NI.II.5418 - 146 06 - ważne do 30.10.06
Zatwierdzam do realizacji stałą organizację ruchu w całości - ze zmianami. Termin wprowadzenia niniejszej organizacji ruchu należy zgłosić do:

CGM Projekt Sp. z o. o.		Projekt budowlany drogi wojewódzkiej nr 694 na odcinkach:	
NAZWA OBIEKTU		III - od km 15+470,00 do km 24+374,00	
NAZWA RYSUNKU		STAŁA ORGANIZACJA RUCHU	
Projektant	mgr inż. Marek Chyckiński - Czajka	08.2004r.	Nr rysunku
Opracował	mgr inż. Bogusław Ogłog	08.2004r.	1
Opracował	mgr inż. Marcin Jon	08.2004r.	1:500
Sprawdził		08.2004r.

DROGA WOJEWÓDZKA NR 694 ODC OD KM. 16+880 DO 17+100

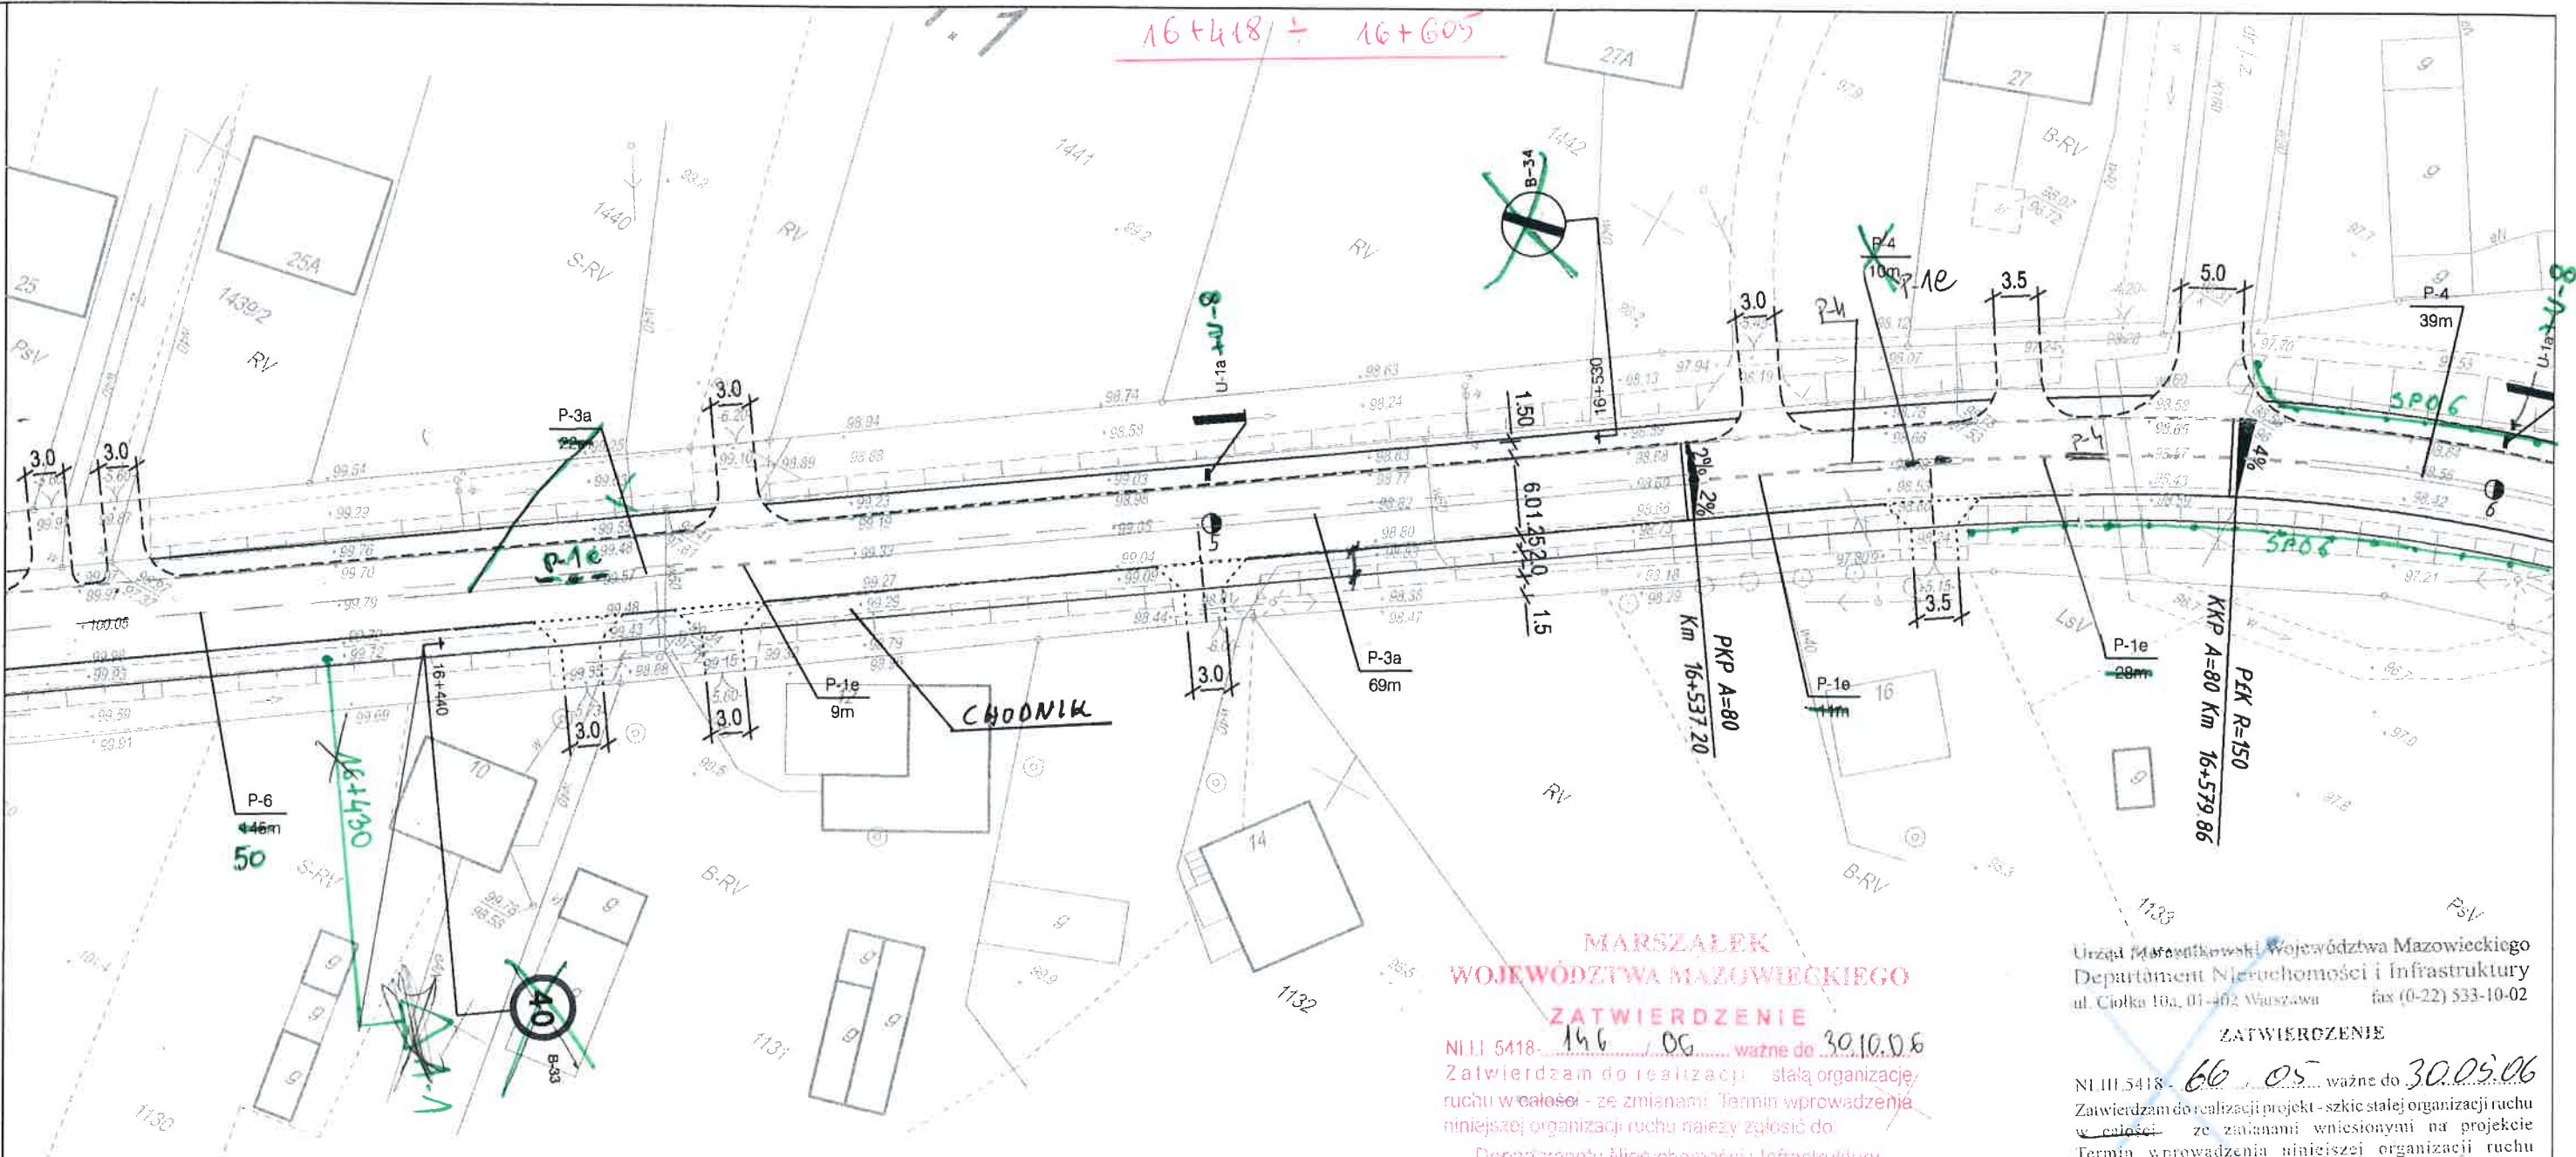
NI.III.5418-146-06 ważne do 30.10.06
Zatwierdzam do realizacji stałą organizację
ruchu w odloci - ze zmianami. Termin wprowadzenia
niniejszej organizacji ruchu należy zgłosić do
Departamentu Nieruchomości i Infrastruktury
ul. Ciółka 10a, 01-402 Warszawa, fax: 022/533-10-02
Z up. Marszałka Województwa

NI.III.5418-66-05 ważne do 30.05.06
Zatwierdzam do realizacji projekt - stałą organizację ruchu
w odloci - ze zmianami wniesionymi na projekcie
Termin wprowadzenia niniejszej organizacji ruchu
należy zgłosić do tutejszego departamentu

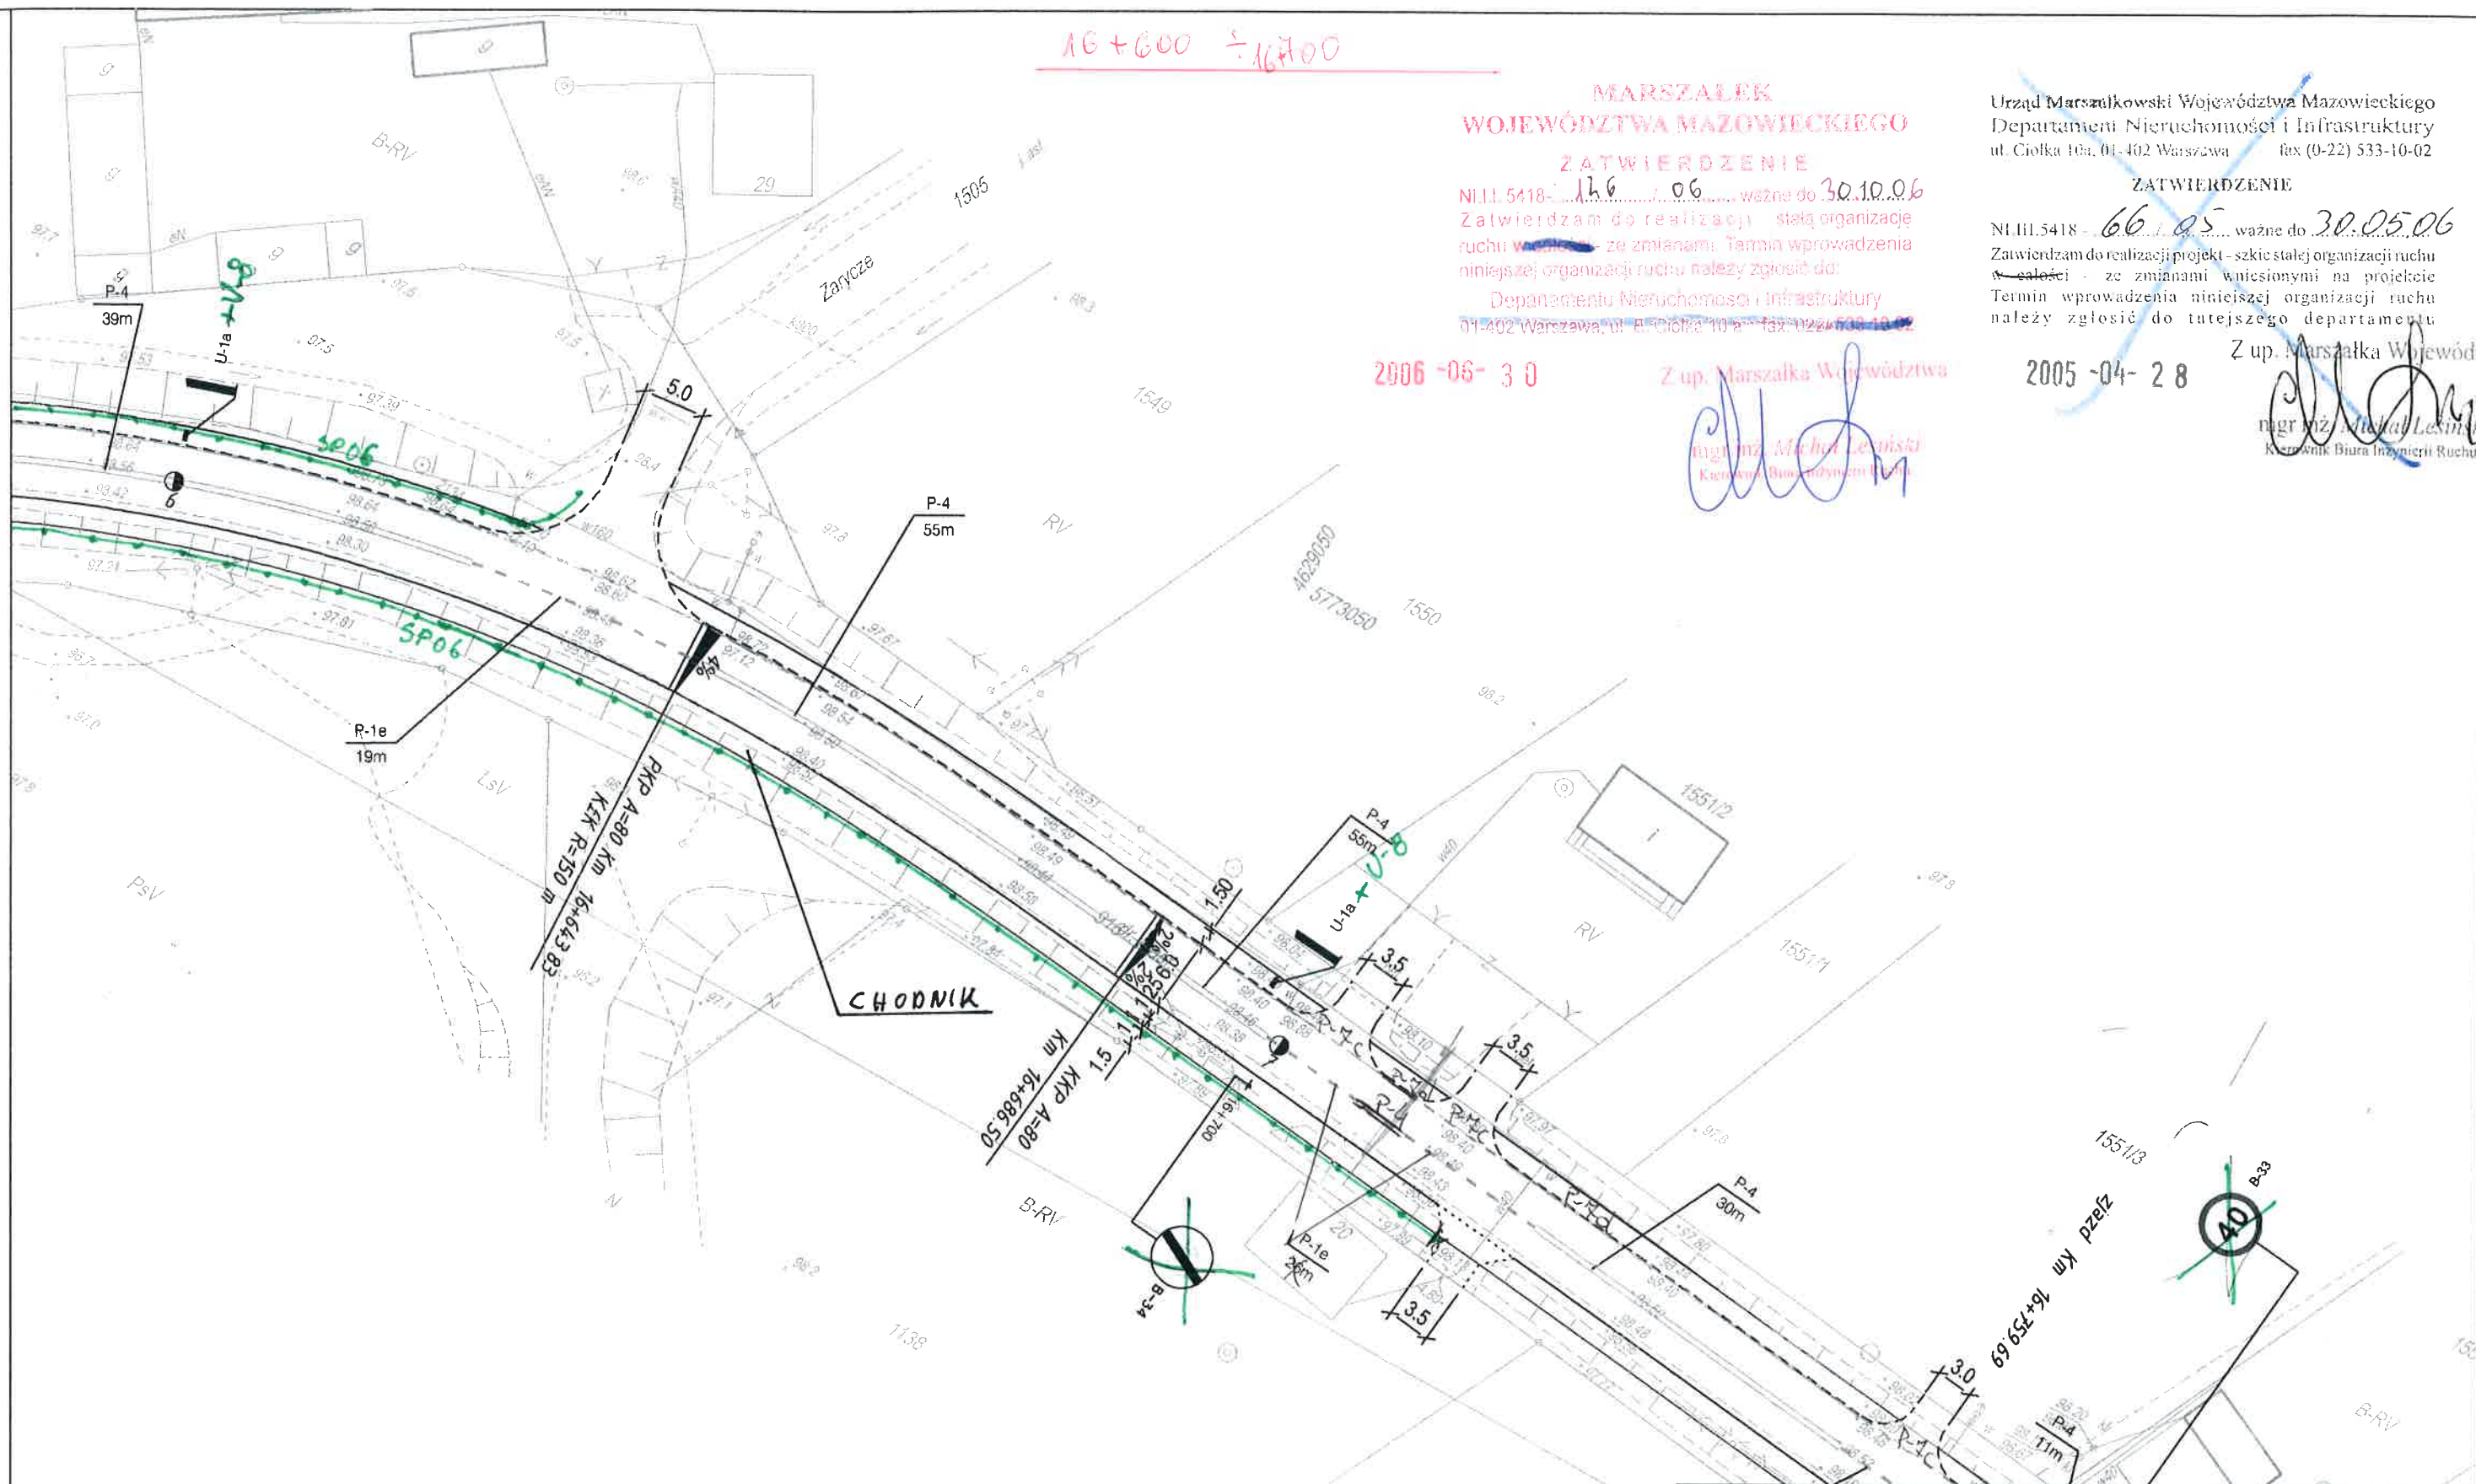
NI.III.5418-146/06 ważne do 30.10.06
Zatwierdzam do realizacji projekt - stałą organizację ruchu w całości - ze zmianami. Termin wprowadzenia niniejszej organizacji ruchu należy zgłosić do:
Departamentu Nieruchomości i Infrastruktury
01-402 Warszawa, ul. E. Ciołka 10a fax: 022/533 10 02

NI.III.5418-66/05 ważne do 30.05.06
Zatwierdzam do realizacji projekt - szkic stałej organizacji ruchu w całości - ze zmianami wniesionymi na projekcie. Termin wprowadzenia niniejszej organizacji ruchu należy zgłosić do tutejszego departamentu

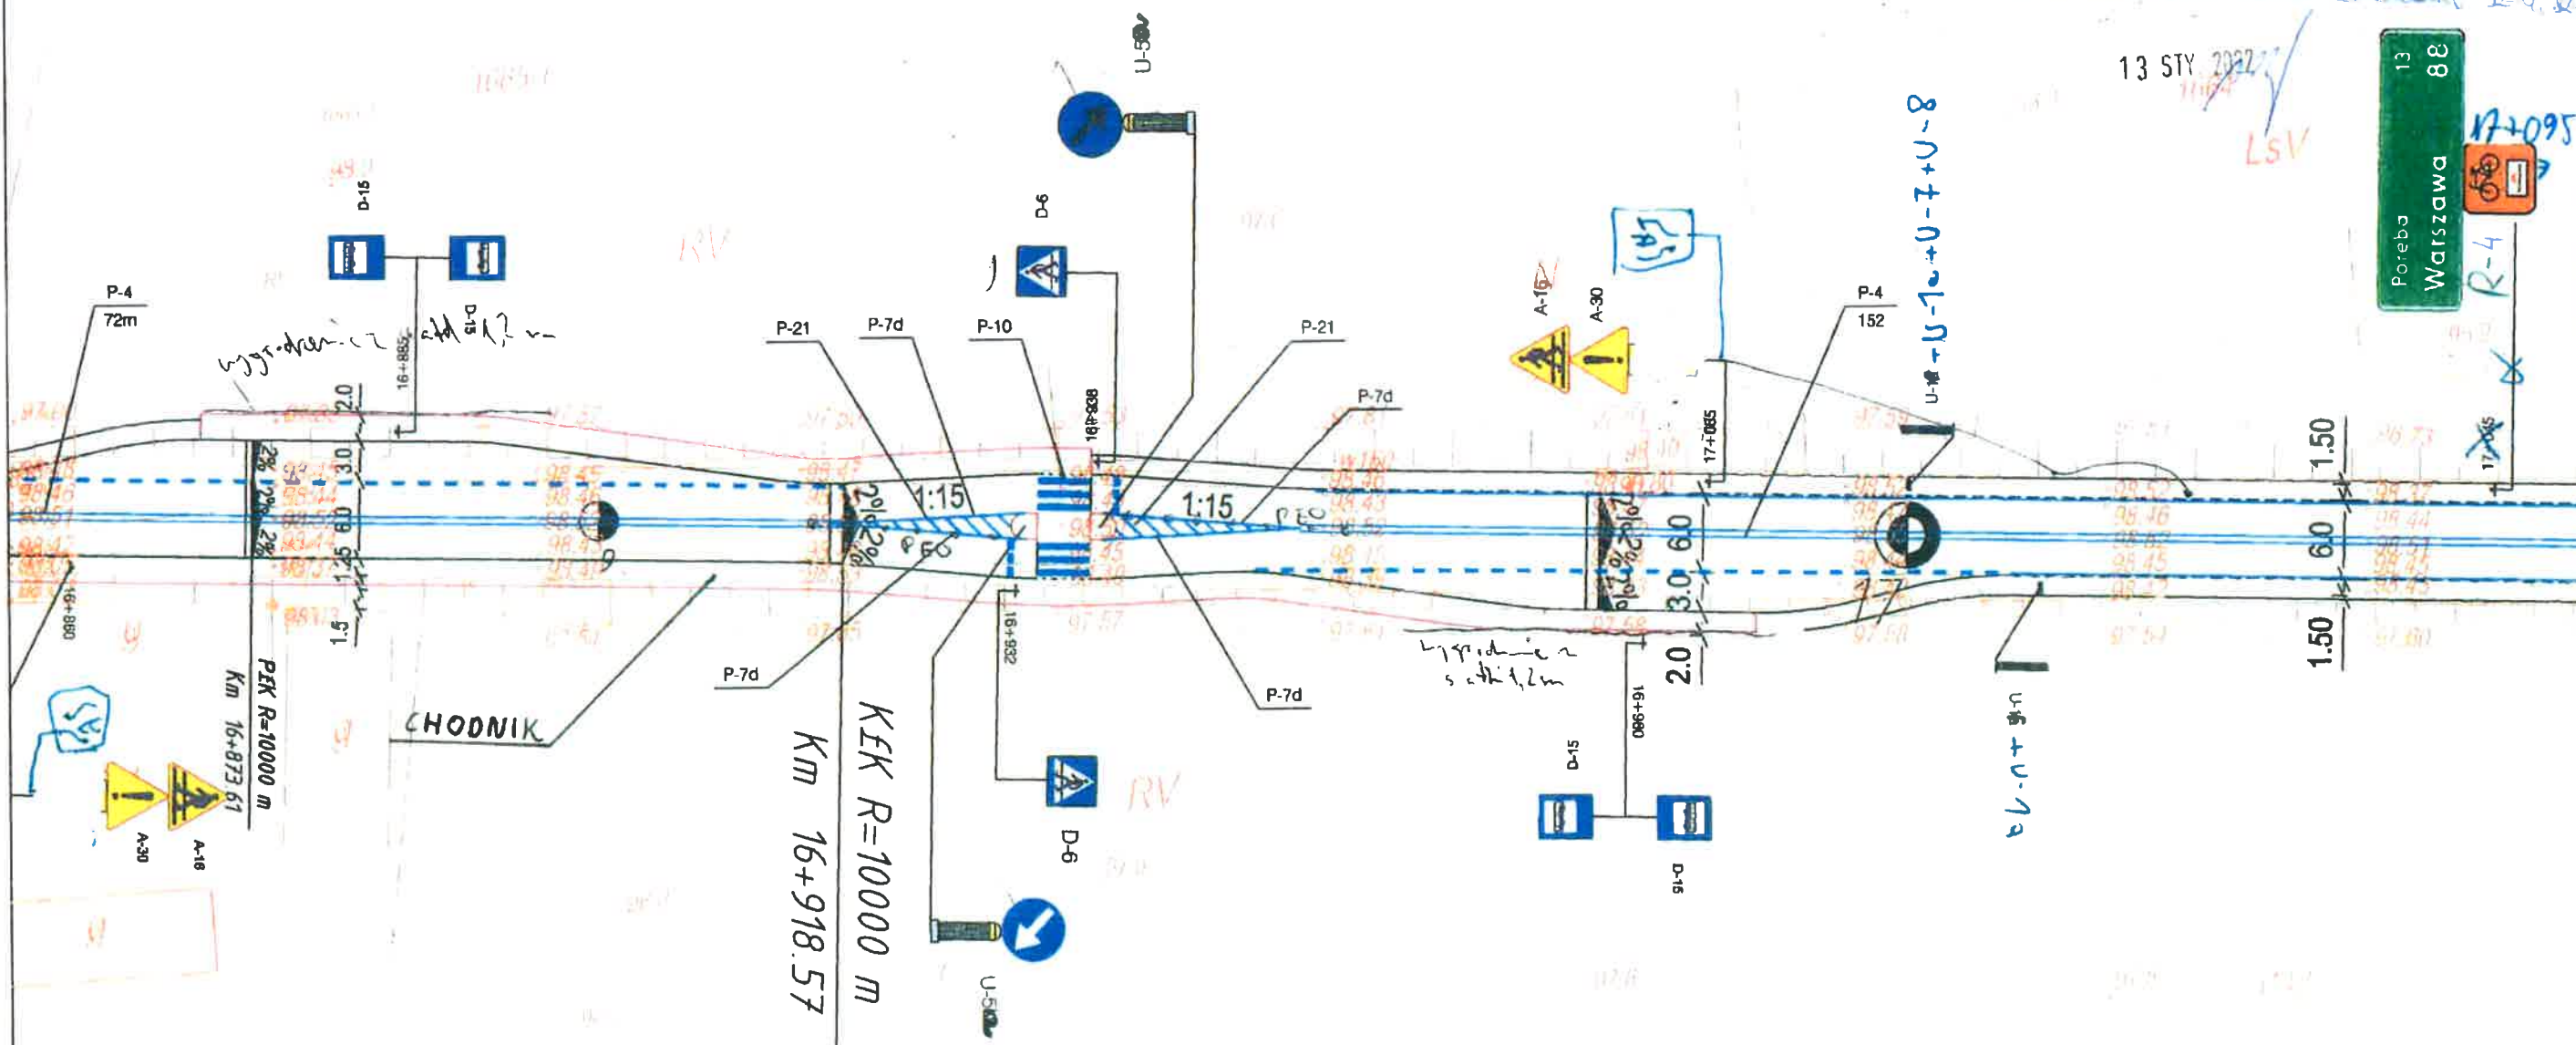
NI.II.5418-126-06 ważne do 30.10.06
Zatwierdzam do realizacji stałą organizację ruchu w całości - ze zmianami. Termin wprowadzenia niniejszej organizacji ruchu należy zgłosić do:

NI.II.5418-66-05 ważne do 30.05.06
Zatwierdzam do realizacji projekt - szkic stałej organizacji ruchu w całości - ze zmianami wniesionymi na projekcie. Termin wprowadzenia niniejszej organizacji ruchu należy zgłosić do tutejszego departamentu.
